### Betreff: Redesign der Omminate Power Buchsenstecker BVZ 7.62HP

# PCN 2016/138

Detmold, 25.04.2016

Neu:

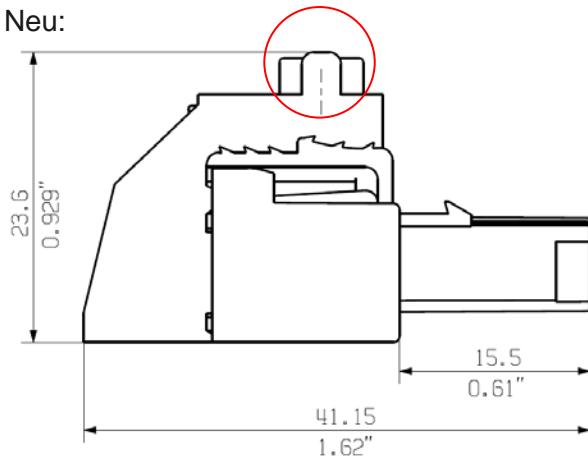
Im Rahmen unserer ständigen Produktpflege und Produktverbesserungen haben wir unseren Leistungssteckverbinder BVZ 7.62HP auf diese Anforderungen hin optimiert und Abstandshalter an den Außenpolen integriert. Diese Abstandshalter sichern auch bei extrem eng einander liegenden Einbausituationen die Einhaltung der vorgeschriebenen Luft- und Kriechstrecken nach UL 600V.
